VZ-0505/00066001/2025

Vysvětlení zadávací dokumentace č. 2 - 4 k veřejné zakázce „III/00325 Jazlovce + most ev.č. 00325-2“

Náčrtek – vlečná křivka (model Uchazeče):

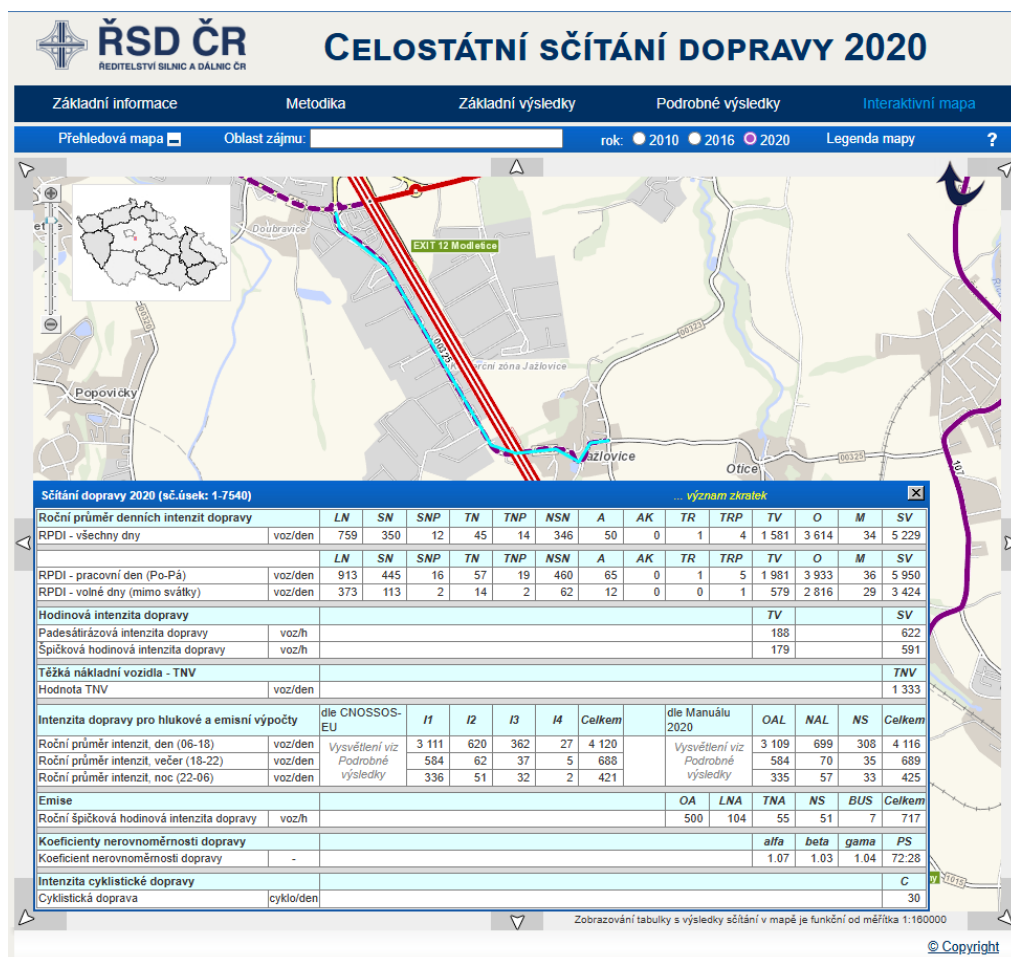
Uchazeč si návrh ověřil vložení vlečných křivek při etapách, které počítají s kyvadlovým provozem v jednotlivých etapách. V návrhu je použito vozidlo VNA-SP (18m) dle ČSN 1988. Současně návrh obsahuje i modelovou situaci která vzniká při rozdělení etapizace v půlce vjezdu do areálu, červeně vyšrafovano což znázorňuje průjezd nákladních vozidel skrze staveništní prostor. Jinými slovy z náčrtku níže vyplývá, že u většiny případů není možné využít tuto projektovanou variantu.

V SO 103 jsou popsány 3 modelové případy, jak se řeší vjezdy:

- 1) Pokud areály disponují více vjezdy – doporučené rozdělení mezi vjezdy
- 2) Dostatečně široký vjezd do areálu (tento případ) – doporučeno rozdělení na poloviny, ovšem rozdělení musí probíhat v závislosti na preferovaném směru k okružní křižovatce, tzn. spáru není nutné (někdy ani vhodné) umisťovat přesně do poloviny vjezdu, ale je nutné toto uzpůsobit dle očekávaných pohybů při vjezdu a výjezdu směrem k okružní křižovatce.

- 3) U některých sjezdů skutečně není možné zajistit rozdělení na poloviny (není tento konkrétní případ), proto je nutné u těchto sjezdů koordinovat harmonogram oprav a úplné uzavírky vjezdu na co nejkratší dobu se správou areálu v návaznosti na jejich aktuální potřeby na zásoby a dopravu, což není možné řešit v zadávací dokumentaci bez znalosti konkrétních možností a termínů zhotovitele. Zde musí zhotovitel uvažovat mimo samotnou pokládku vozovkových vrstev i s provizorním zpřístupněním vjezdu i za cenu dočasných zásypů, které jsou zahrnuty v soupisu prací.
